**OBJET : INSTALLATIONS CLASSEES POUR LA
PROTECTION DE L'ENVIRONNEMENT.**

Société EDISIT

Création d'un centre de stockage de déchets non dangereux pour les déchets industriels banals et assimilés, d'un centre de tri de déchets industriels banals et d'une déchèterie pour professionnels à ANSAC-SUR-VIENNE au lieu-dit « Le Chêne » et institution de servitudes d'utilité publique sur certaines parcelles des communes de Confolens et Hiesse

RAPPORT DE L'INSPECTION DES INSTALLATIONS CLASSEES

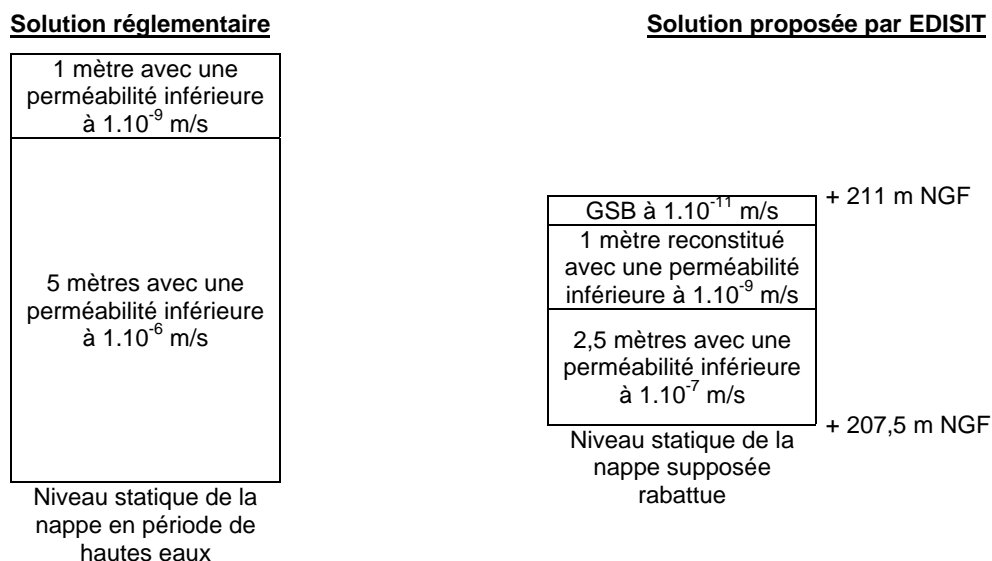
Pour faire suite aux remarques faites par le tiers-expert à l'issue la première phase de sa mission, EDISIT a :

- 1) Modifié son dispositif de drainage des eaux de sub-surface,
- 2) Modélisé un calcul d'équivalence pour la barrière de sécurité passive,
- 3) Détaillé la profondeur de la tranchée drainante.

3.1 – Le drainage des eaux

EDISIT a choisi de remplacer le réseau de drains latéraux sur les paliers de décaissement initialement prévus par une tranchée drainante. Cette tranchée a vocation à récupérer les eaux latérales de sub-surface liée à la pluie tombée sur le bassin versant situé à l'amont du site et qui représente 1,1 hectares. Cet ouvrage a également vocation à garantir qu'au moins 3,5 mètres de terrain sont non saturés sous les casiers de stockage des déchets.
